REQUÊTES DE CONSULTATION PUBLIQUE OU DE MÉDIATION

Nom du projet : Projet éolien des Neiges - Secteur Charlevoix sur le territoire des municipalités de Baie-Saint-Paul et de Saint-Urbain par société de projet BVH2 S.E.N.C.

18 novembre 2024

Voir le tableau et la carte en page 15 du document. (copie écran ci-dessous)

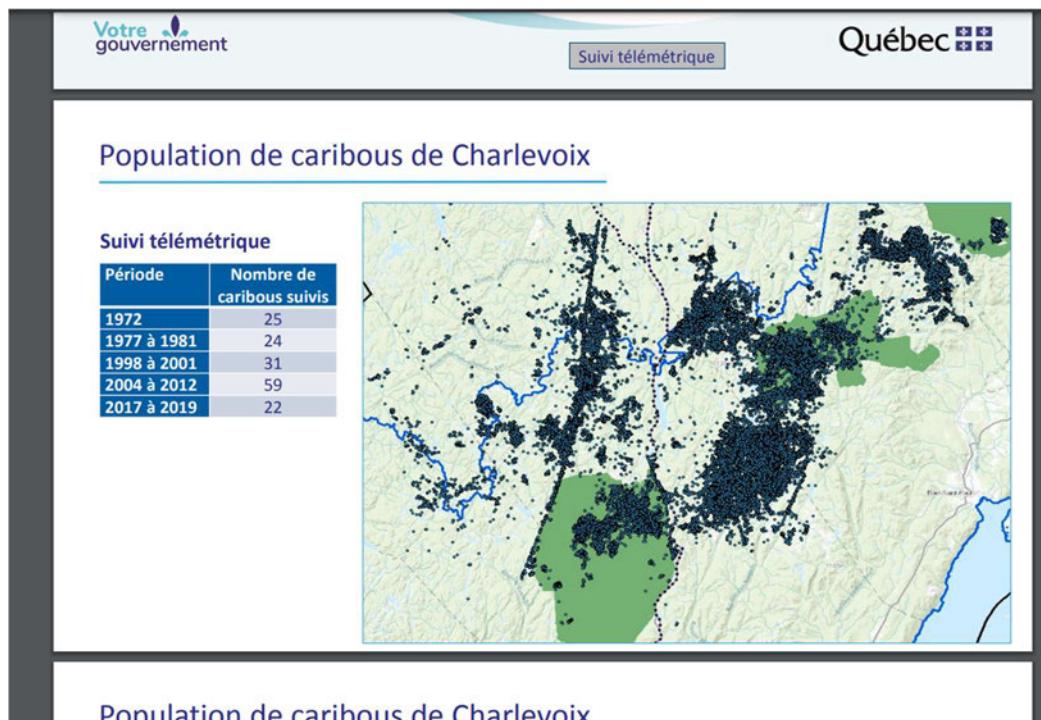
Or, les données utilisées par Pesca sont partielles; est-ce un choix délibéré ou accidentel ?

on constate que les implantations proposées pour les éoliennes à l'extrême Ouest du projet Des Neiges - secteur Charlevoix chevauchent des zones fréquentées par les hardes de caribous.

Il y a certainement moyen d'éviter cela en positionnant certaines éoliennes ailleurs.

Figure 1 Page 15 de la présentation du projet d'éoliennes Parc des neiges - Secteur Charlevoix, du 30 octobre 2024 dernier.

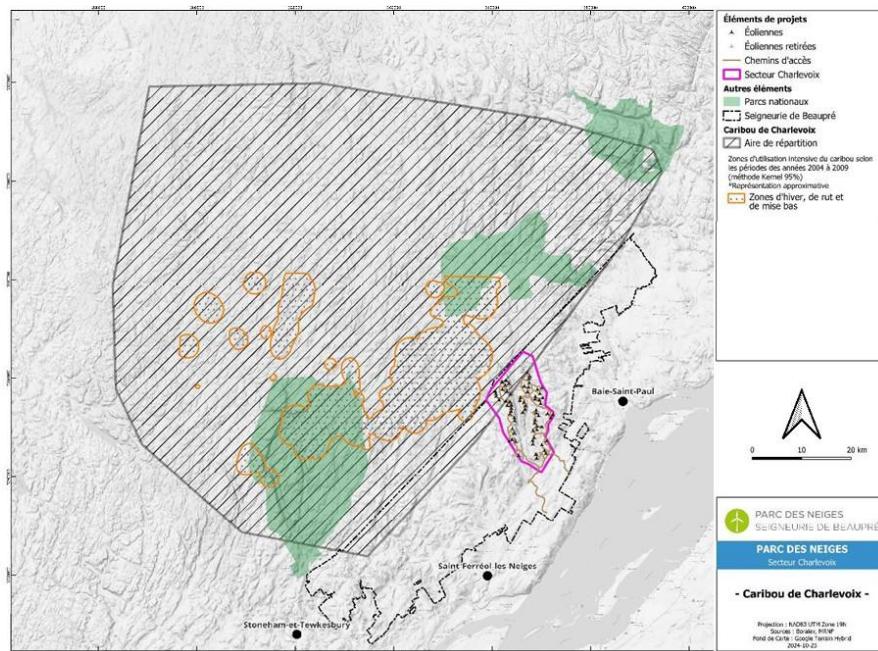
Cette carte (Figure 1) permet de constater que l'implantation d'une partie des éoliennes du projet est envisagée dans l'aire de répartition du caribou forestier et se situe dangereusement proche des zones préférentielles et cruciales pour la survie et la reproduction du caribou de Charlevoix, entourées en orange. De plus, les données télémétriques représentées sur cette carte ont été collectées entre 2004 et 2009. Lorsque la question a été posée sur la raison pour laquelle aucune autre donnée n'était utilisée, Monsieur Philippe Alary Paquette a répondu que le ministère de la Faune n'avait pas voulu partager d'autres données. Dans l'étude réalisée par PESCA Environnement et déposée au ministère de l'Environnement et de la Lutte contre les changements climatiques (Société de projet BVH2, 2022), ce passage souligne les informations qui sont utilisées pour calculer les impacts sur le caribou forestier :

Figure 2 Suivi télémétrique de la population de caribou de Charlevoix de 1972 à 2019.

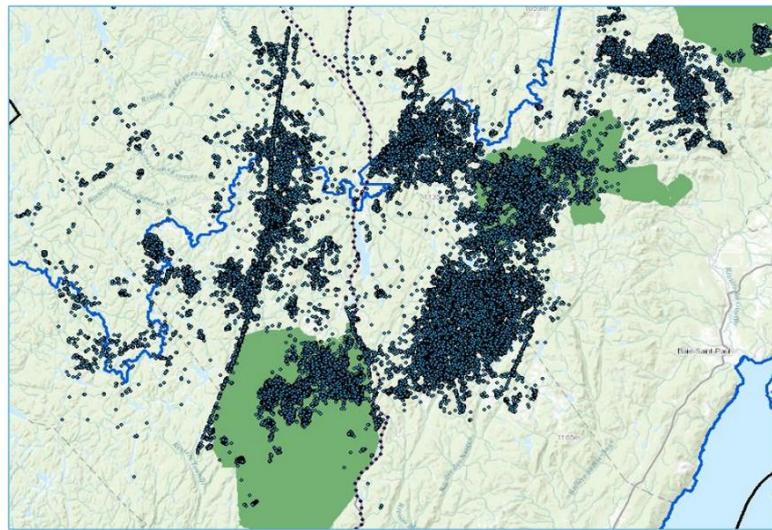
En comparant les relevés télémétriques de la figure 2 et les zones d'utilisations intensives de la figure 1, on peut remarquer que cette dernière n'est pas complète. À l'aide du logiciel de cartographie QGIS, nous avons géoréférencé la carte de la figure 2, afin d'y superposer l'aire de répartition du caribou (MELCCFP, 2024), les projets éoliens

Figure 3 Superposition de l'aire de répartition du caribou, du projet des neiges - secteur Charlevoix, des données télémétriques de 1972 à 2019 et des autres projets d'éoliennes à proximité

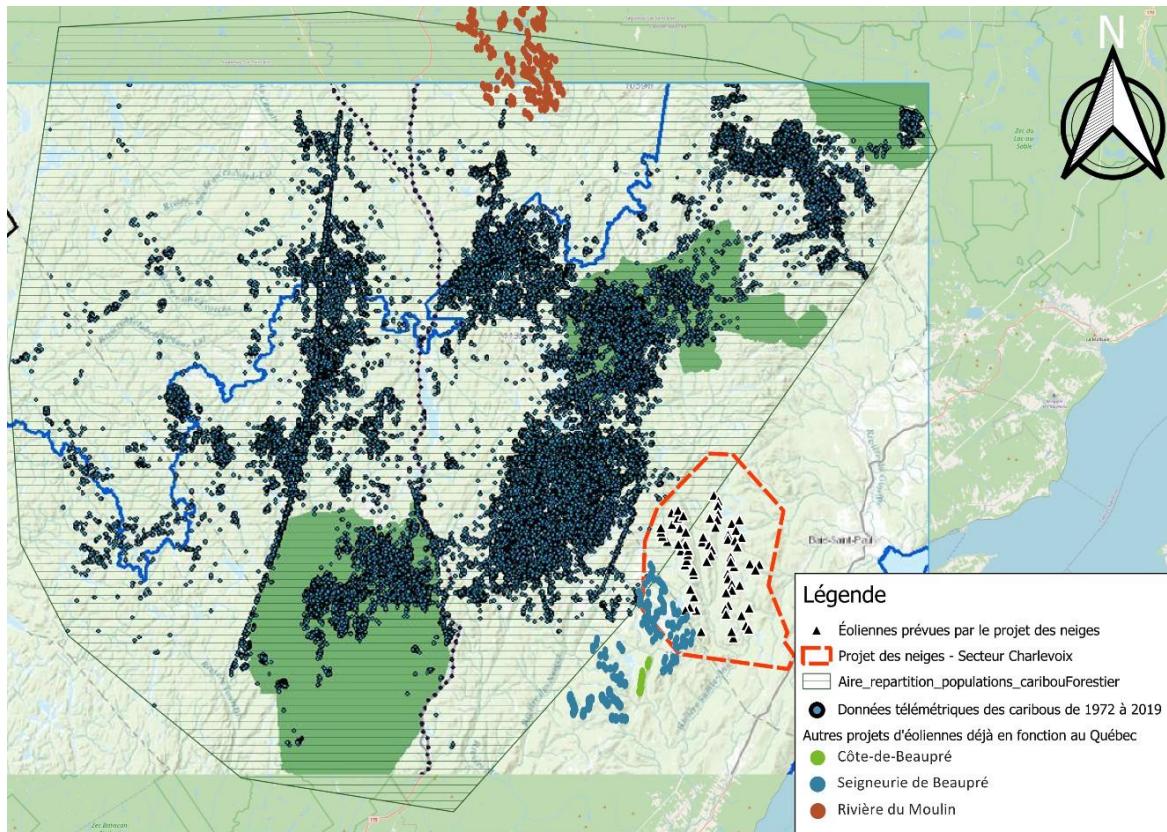
À l'aide de la carte de la figure 3, nous avons aussi pu constater la proximité du projet Des Neiges avec une concentration élevée de données télémétriques. Sur la figure 4 ci-dessous, on peut voir un agrandissement des limites frontalières Nord-Ouest du projet des neiges avec des mesures de distance en kilomètres visible sur les lignes magentas.

Figure 4 Agrandissement de la figure 3

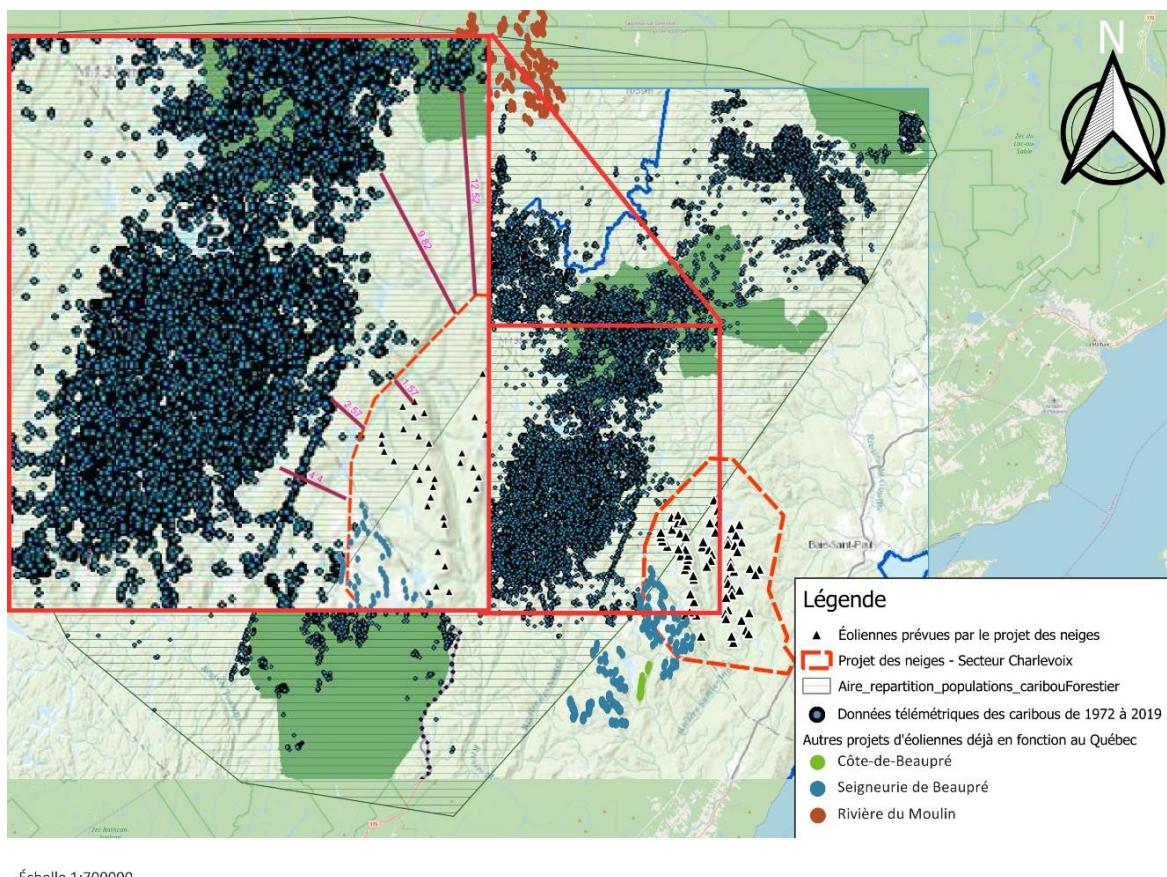
Ce qui semble le plus préoccupant dans cette proximité est le fait qu'historiquement cette zone était utilisée comme zone intensive de mise bas (LAFLEUR et Al. , 2006). Les résultats de l'étude de Sebbane et al. (2002) montrent que, d'une année à l'autre, les caribous tendent à fréquenter les mêmes zones pendant les mêmes saisons, bien qu'ils réalisent d'importants déplacements saisonniers. La carte présentée à la figure 5 ci-dessous est tirée du rapport *Utilisation de l'espace et caractéristiques de l'habitat du caribou de Charlevoix, entre l'automne 1998 et l'hiver 2001* (SEBANE et Al., 2002) et illustre en gris les zones d'utilisation intensive lors de la mise bas du caribou de Charlevoix de 1999 à 2000.

Figure 10. Aires utilisées par le caribou de Charlevoix durant la mise bas, en 1999 et 2000.

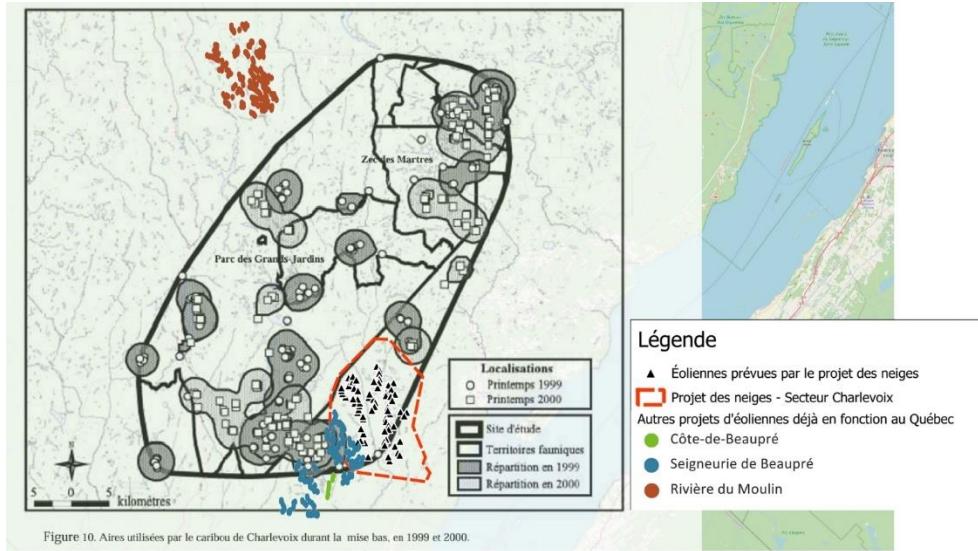
La dernière carte (figure 5) met en exergue la délimitation (site d'étude) de l'habitat légal du caribou. Proposée à l'époque par le MRNF, elle englobait une plus grande superficie des terres appartenant au Séminaire que l'aire de fréquentation actuellement proposée par le MELCCFP. **Les terres du séminaire ne font pas partie des aires protégées projetées par nos gouvernements actuellement, alors qu'il existe des preuves concrètes que des zones primordiales pour l'espèce s'y trouvent.** Ces informations soulèvent plusieurs inquiétudes et questionnements qui méritent d'être davantage investigués.
